改善箇所説明図

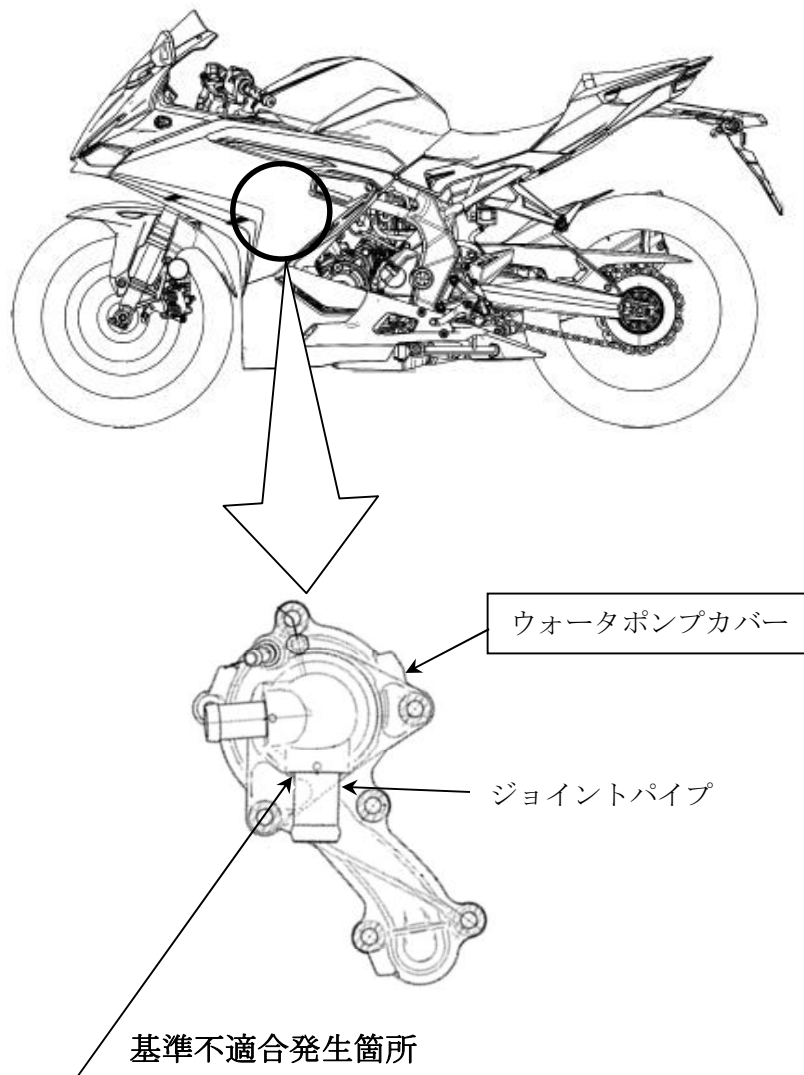
原動機において、ウォーターポンプカバーの製造工程が不適切なため、ジョイントパイプ圧入部に塗装が付着しているものがある。そのため、エンジン等の熱によりジョイントパイプ圧入部の締め代が減少し、ジョイントパイプが抜け、高温の冷却水が漏れて、最悪の場合、運転者に付着すると火傷する、または、オーバーヒートするおそれがある。

全車両、ウォーターポンプカバーを良品と交換する。

注： は交換部品を示す。

識別：車台番号打刻部付近に白色の識別ラベルを貼付する。
